Nota van beantwoording inspraakreactie

Burgemeester en wethouders van Culemborg hebben bekend gemaakt dat de gemeenteraad op 3 juni 2021 heeft besloten toepassing te geven aan artikel 3:30 lid 1 van de Wet ruimtelijke ordening (coördinatieregeling). Het college heeft nu de bevoegdheid om bij dit plan het ontwerpwijzigingsplan en het ontwerpbesluit omgevingsvergunning te coördineren.

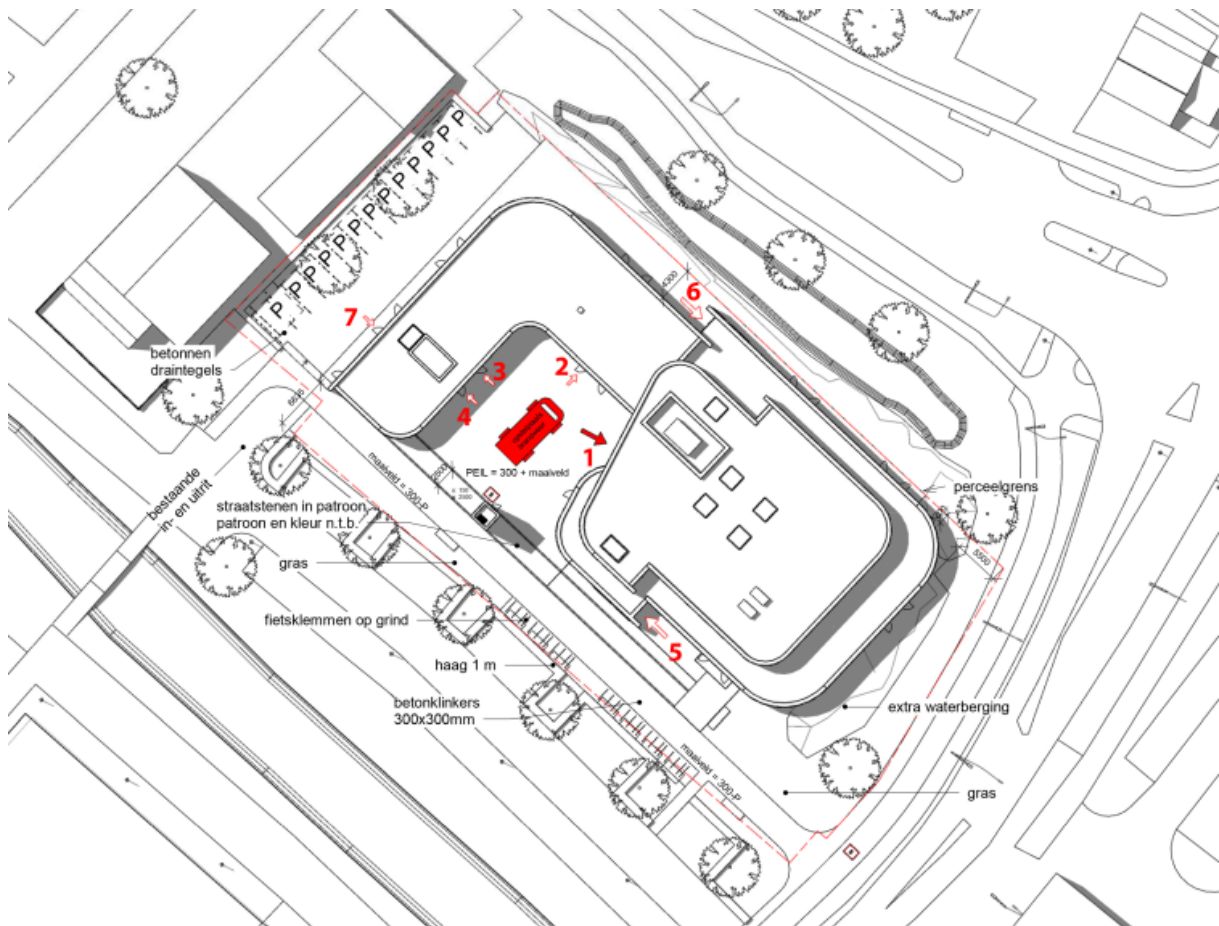
2. Bij het inzien van het ontwerp, dat ter inzage op het gemeentehuis ligt, kwam naar voren, dat de hoogte van de geplande minaret 17,7 meter hoog zal gaan worden. In het bestemmingsplan staat dat er maximaal 15 meter gebouwd mag worden, dit staat ook in het ter inzage liggend ontwerp. Met tevens daarbij de kanttekening, dat in de CC van 23 juni jl. een bouwhoogte wordt vermeld van 8.0, 9.5 en 10.5 meter. Dat is dus niet juist.

4. In het ontwerp kan de omwonende niets terugvinden over hang jongeren en hang ouderen. Dat lijkt hem wel relevant.
5. In een, informeel, gevoerd gesprek met de initiatiefnemers van de bouw, werd aangegeven en getoond, de hoogte van de minaret maximaal 15 zou gaan bedragen, en dat tevens de gevelindeling van het gebouw anders wordt dan op eerdere tekeningen. Daaruit is de conclusie te trekken dat de thans ter inzage liggende stukken niet de juiste zijn. Gaarne de reactie hierop.

2. De aanvraag om de omgevingsvergunning is nog steeds in behandeling. Gedurende de behandeling van een aanvraag kunnen er wijzigingen plaatsvinden aan het plan. Deze wijzigingen kunnen o.a. het gevolg zijn van strijdigheden van het plan met vigerende wet- en regelgeving of op eigen initiatief van de aanvrager wegens voortschrijdend inzicht. Deze wijzigingen zijn toegestaan mits deze van ondergeschikte aard zijn en niet leiden tot een wezenlijk ander plan.

Gedurende de behandeling is de hoogte van de minaret verlaagd naar 15 meter hoogte, gemeten vanaf maaiveld. Er zijn momenteel geen andere bouwdelen in het plan die hoger zijn dan 14,7 meter. Het plan van het gebouw zal nog ter inzage gaan met het wijzigingsplan als ontwerpbesluit. U kunt dan inzage krijgen in het plan dat onderdeel zal gaan worden van het definitief besluit.
